EN LO PRINCIPAL: Cumple con lo ordenado por la Jefa de División de Sanción y Cumplimiento de la Superintendencia del Medio Ambiente (SMA). **PRIMER OTROSÍ:** Acompaña nueva versión corregida del Plan de Cierre, incorporando todas las observaciones mencionadas en lo principal de este escrito. **SEGUNDO OTROSÍ:** Solicita prescindir del pronunciamiento de la DGA, por las razones que expone. **TERCER OTROSÍ:** Acompaña documentos.

FELIPE BASCUÑÁN MONTANER, abogado, en representación de la sociedad denominada FRUTÍCOLA TANTEHUE LIMITADA, en el proceso sancionatorio Rol N°A-003-2015, Fiscal Instructor Sr. Daniel Garcés Paredes, al Sr. Superintendente de Medio Ambiente digo:

4577 – Plan de Cierre Ambiental

CIERRE OBRAS DE EMBALSE TANTEHUE

Figura 8-1: Área intervenida de forma posterior al Cierre

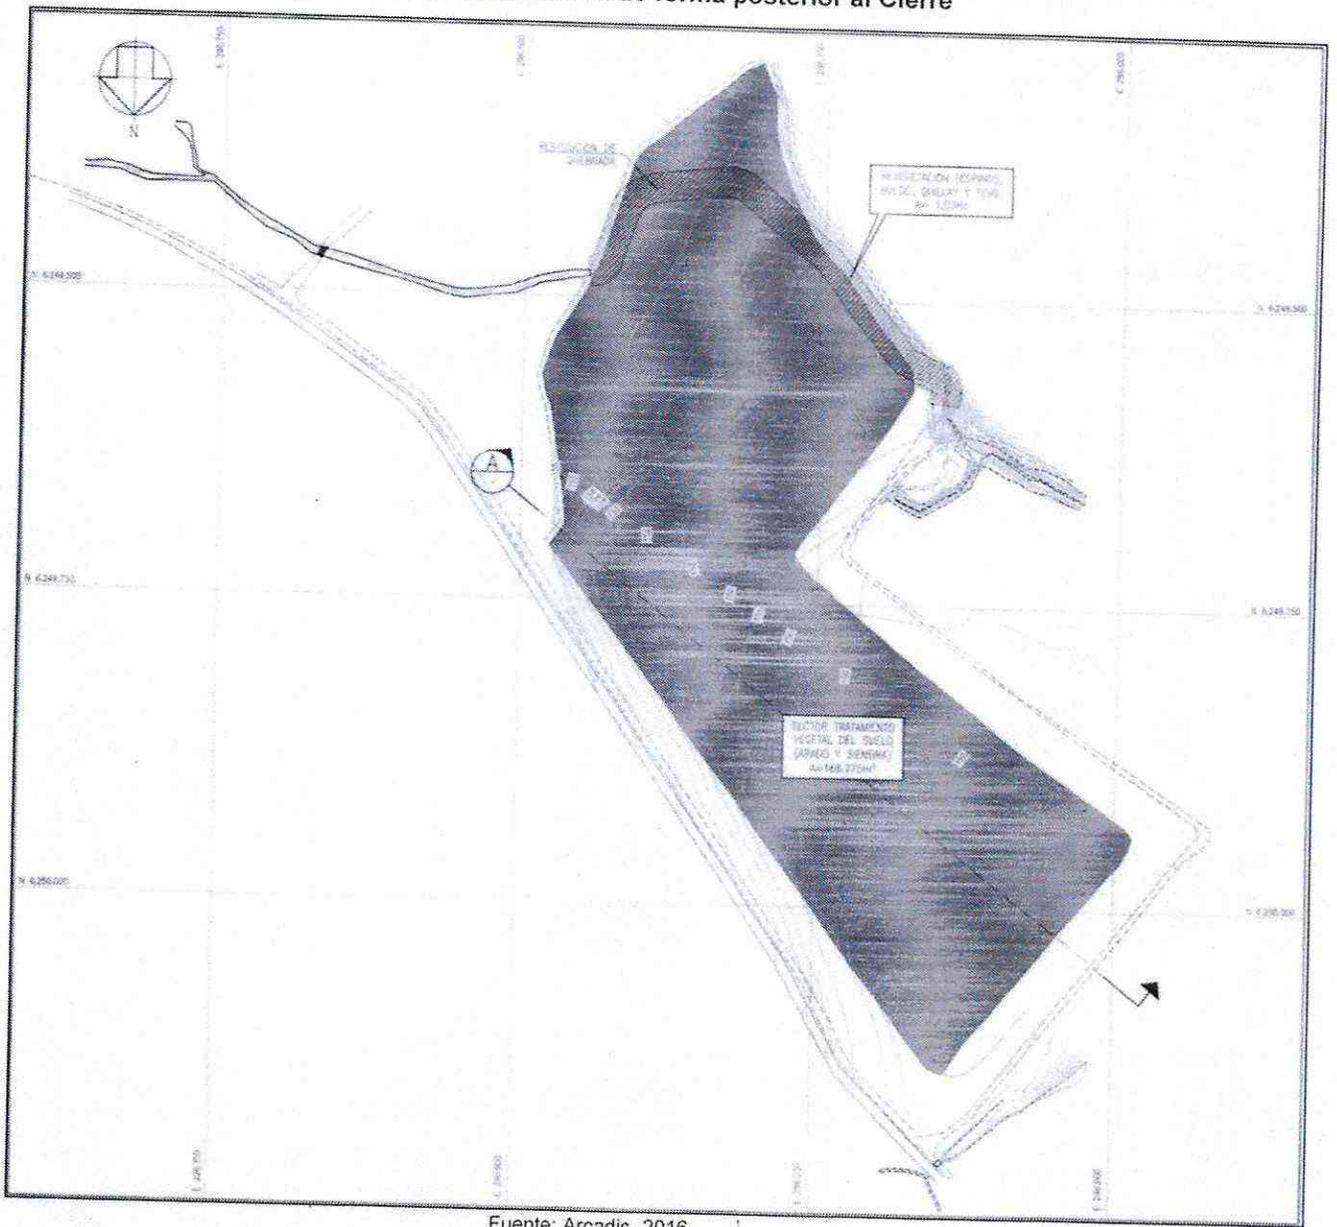
- En la sección "Seguimiento medida de restauración", deberá incorporarse un informe topográfico final, que identifique que la pendiente predominante del sector de la cubeta, al finalizar las obras, favorecen el escurrimiento superficial en dirección al Estero Tantehue".

(iv) “En la sección “seguimiento medida de restauración” deberá incorporarse un informe topográfico final que identifique que la pendiente predominante del sector de la cubeta, al finalizar las obras, favorecen el escurrimiento superficial en dirección al Estero Tantehue.”

“Al concluir las obras materia del Plan de Cierre, se deberá confeccionar y entregar a la SMA un informe topográfico final que identifique que la pendiente predominante del sector de la cubeta, favorecen el escurrimiento superficial en dirección al Estero Tantehue”.

- Un informe luego de realizar la labor, que contenga registro de la ejecución del cierre.
- Al concluir las obras materia del Plan de Cierre, se confeccionará y entregará a la SMA un informe topográfico final que identifique que la pendiente predominante del sector de la cubeta, favorecen el escurrimiento superficial de las aguas en dirección al Estero Tantehue.
